Product Change Notice (PCN)

件名: RL78 ファミリ LQFP 製品 組立工程の拠点追加、組立部材の追加・変更のご案内

仕様相違点資料1 (RL78ファミリ_LQFP品)

仕様相違点資料3 (RL78ファミリ LQFP製品) 14x14mm 0.5mm pitch 100pin/ 12x12mm 0.5mm pitch 80pin

寸法比較: 7mm×7mm 0.8mm pitch 32pin LQFP パッケージ

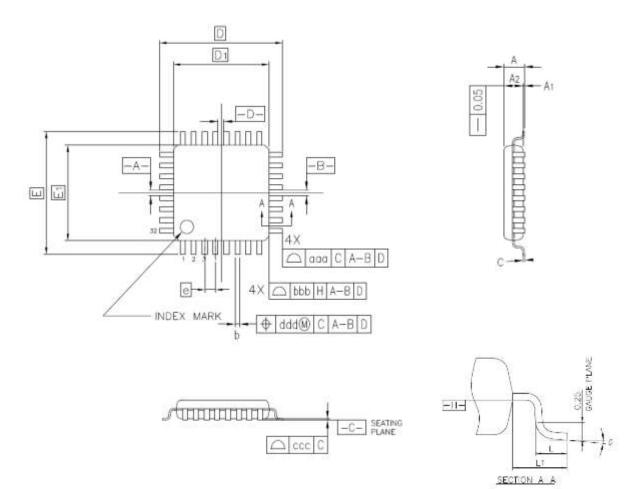
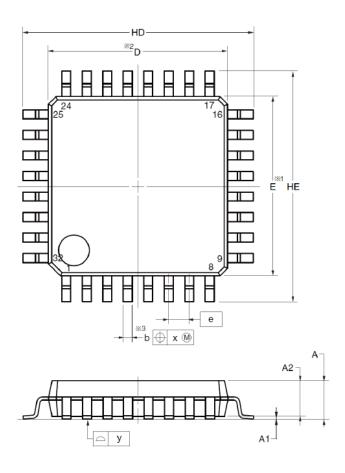
Greatekパッケージの シンボルはJEDEC準 拠となります。

※測定箇所に相違あり

寸法比較: 7mm×7mm 0.5mm pitch 48pin LFQFP パッケージ

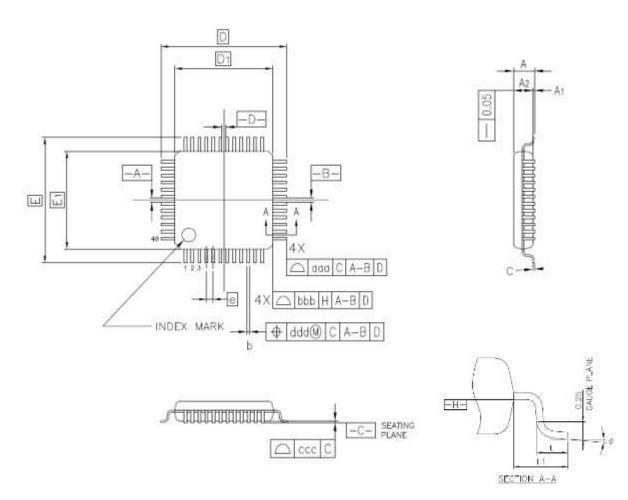
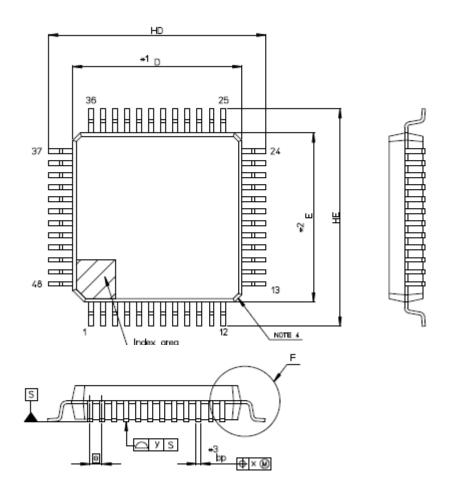
Greatekパッケージの シンボルはJEDEC準 拠となります。

寸法比較: 10mm×10mm 0.8mm pitch 44pin LQFP パッケージ

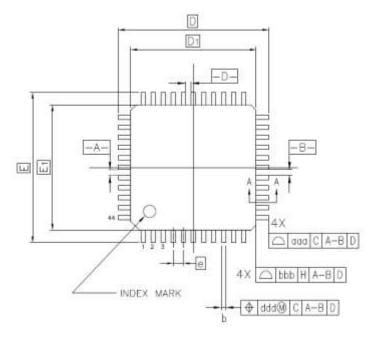
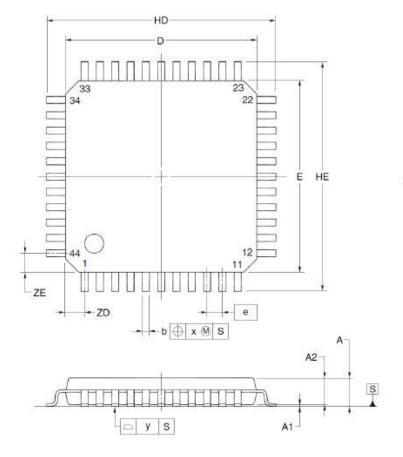
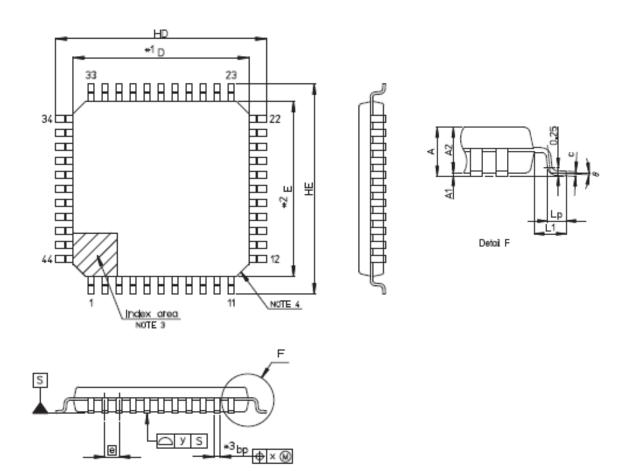
Greatekパッケージの シンボルはJEDEC準 拠となります。

寸法比較: 10mm×10mm 0.5mm pitch 64pin LFQFP パッケージ

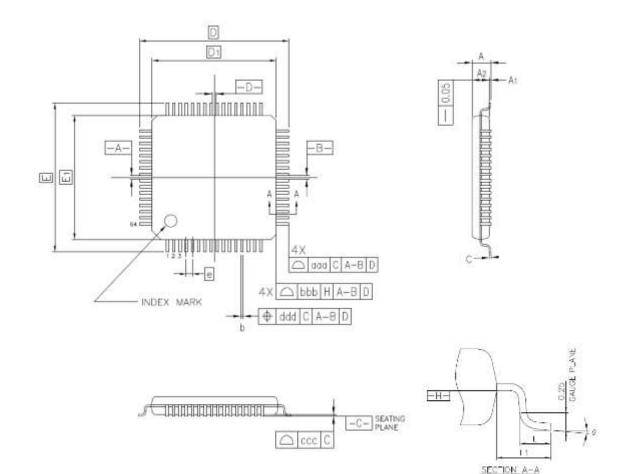
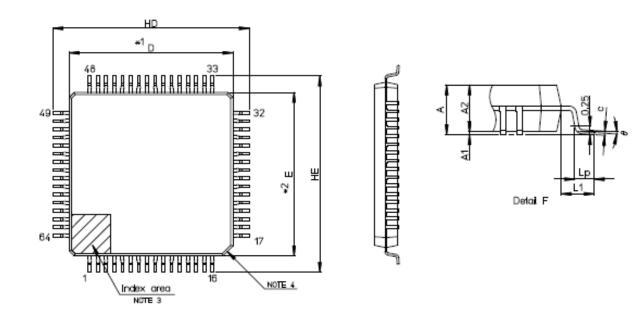
Greatekパッケージの シンボルはJEDEC準 拠となります。

寸法比較: 12mm×12mm 0.5mm pitch 80pin LFQFP パッケージ

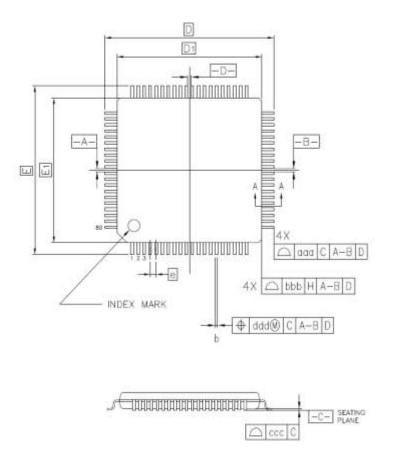
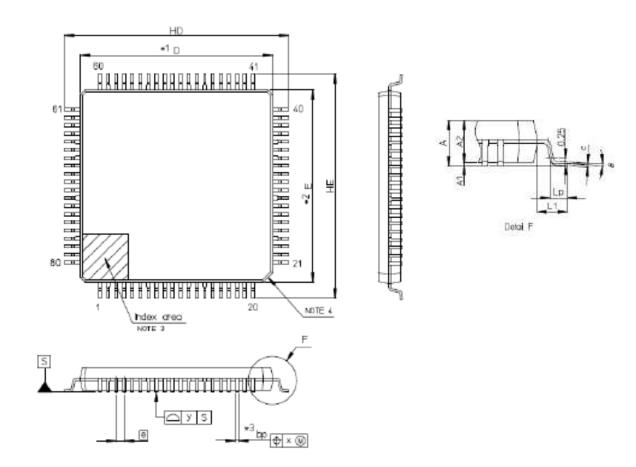
Greatekパッケージの シンボルはJEDEC準 拠となります。

寸法比較: 14mm×14mm 0.5mm pitch 100pin LFQFP パッケージ

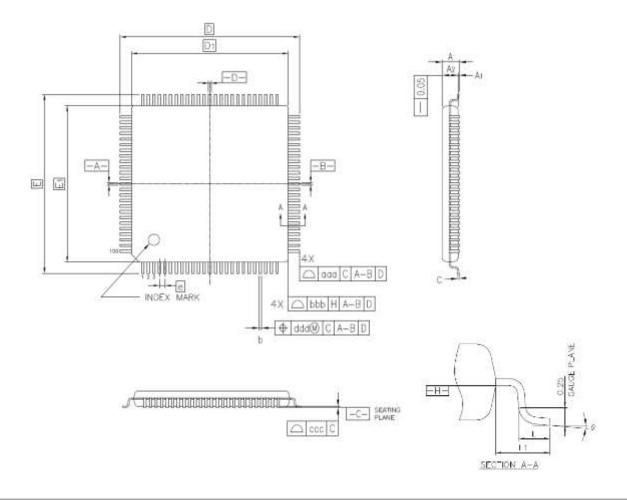
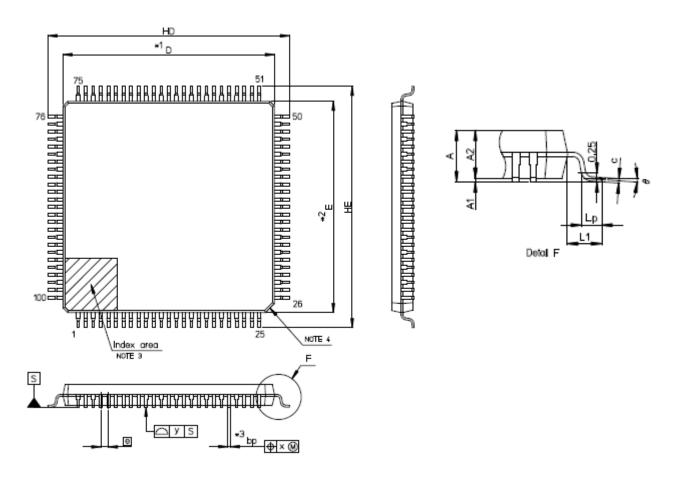
Greatekパッケージの シンボルはJEDEC準 拠となります。

PKG構造イメージ

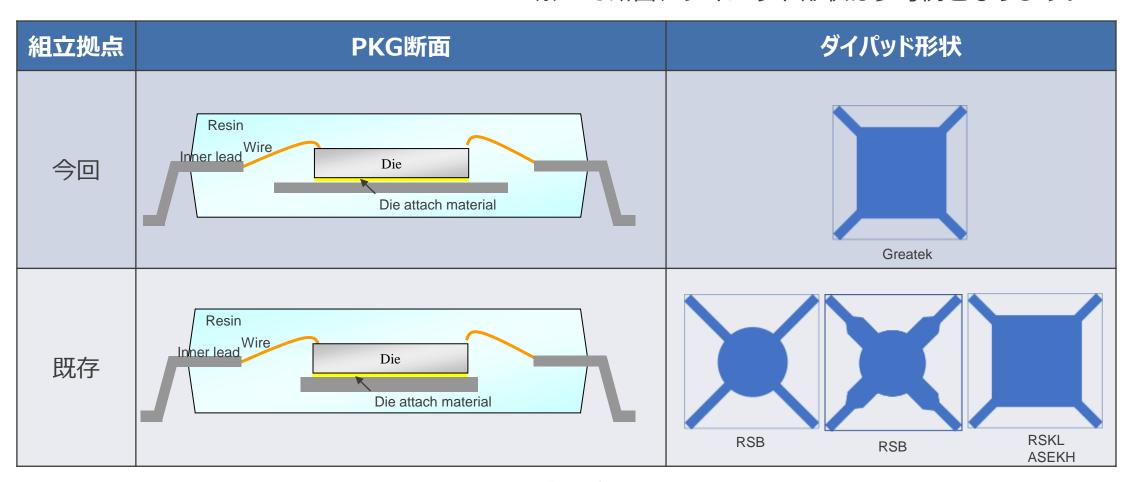
※PKG断面、ダイパッド形状は参考例となります。

※ダイパッド形状による信頼性への影響はありません。

14×14mm 0.5mm pitch 100pin LFQFP リードフレーム

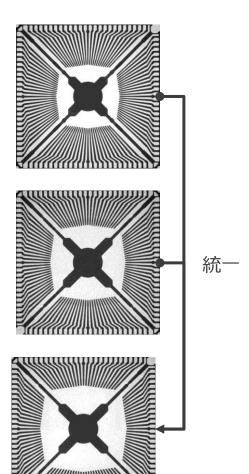
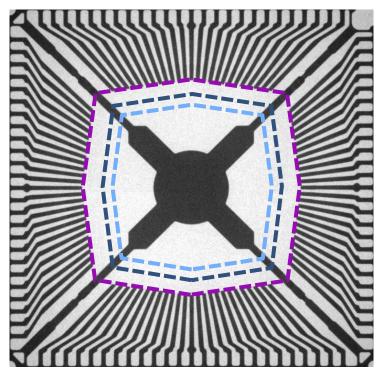
認定された実績のあるリードフレームに統一します。

統一後(フレームC)

統一後(フレームB)

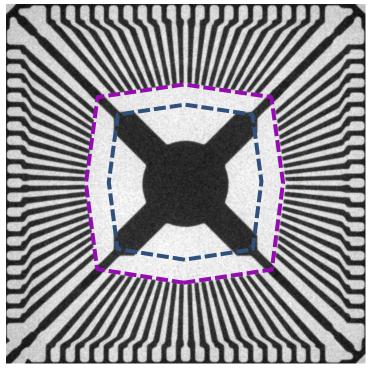
フレームA 下記以外のRL78/G14 RL78/I1B RL78/L13 RL78/L1A RL78/L1C

: フレームA : フレームB
